Vår: 16/1342 - 18/31866

Ber om uttale i forhold til breidde på tilkomstveg til bustad - gbnr 99/4 Våge

Byggjestad: Gbnr: 99/4

Situasjonskart, datert 17.03.2016, der tilkomstvegen er vist som eksisterande veg med 2 meter breidde.

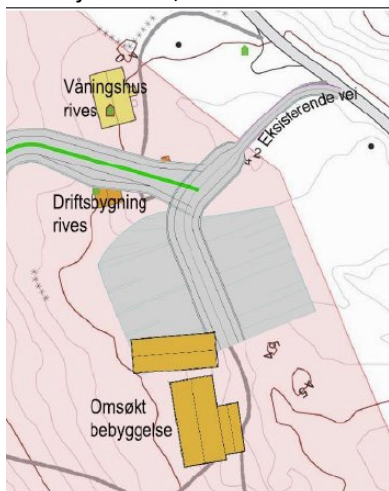
Fanebust skriv i sin klage av 30.12.2016 at eksisterande tilkomstveg på 2 meter er ueigna som tilkomstveg til gbnr 99/4::

A.E. v/ansvarleg søkjar opplyser at gardsveg fram til 99/4 er 4 meter. **Det er feil.** Del-traseen gjennom hagen på nabetun 99/1 er **2 meter brei**, som samsvarer med tinglyst vegrett. Vegen er ueigna, også idet den dannar ein vinkel på 90 grader ved avkjøring frå hovudtrase. 99/4 har ein tinglyst vegrett begrensa til 2 m for heile traseen frå hovudveg fram til tunet. (Den 4 m breie vegen som 99/1 åleine har kosta må Eikevik sjølvsgt forvente å betale seg inn i).

1. Minste krav til adkomst bør i utgangspunktet være en landbruksvei kl. 5 eller tilsvarende for tunge kjøretøy. Da er minimumskravet til svingradius R10 (10 meter). I dette tilfelle får vi da en breddeutvidelse på 1,5 meter i midten på svingen. Breddeutvidelse foretas i innersving og jevnes ut over en avstand på 15 m. regnet fra tangentpunktene.

Veibredden kan gjøres smalere, ned mot 2,75 meter inkl. skuldre. Da vil et tungt kjøretøy kunne ta seg fram ved lav fart. Det innebærer fortsatt en breddeutvidelse i kurve. Og det innebærer fortsatt at det må avsettes areal fra gbnr. 99/1. Denne bredden er ikke fastsatt i noen forskrifter eller retningslinjer, kun undertegnede skjønn ut i fra denne type kjøretøys vanlige bredde.

2. Ut i fra orientering gitt under pkt. 1, vil det ikke være mulig å kjøre tyngre kjøretøy til og fra gbnr 99/4 med en veibredde på 2 meter. Det er en veibredde basert på fortidens kjøretøy.

Vi ber om ein uttale kva krav brann stiller til tilkomstveg til bustadar både i forhold til svingradius og bredde mv. Vi ber om snarleg tilbakemelding.
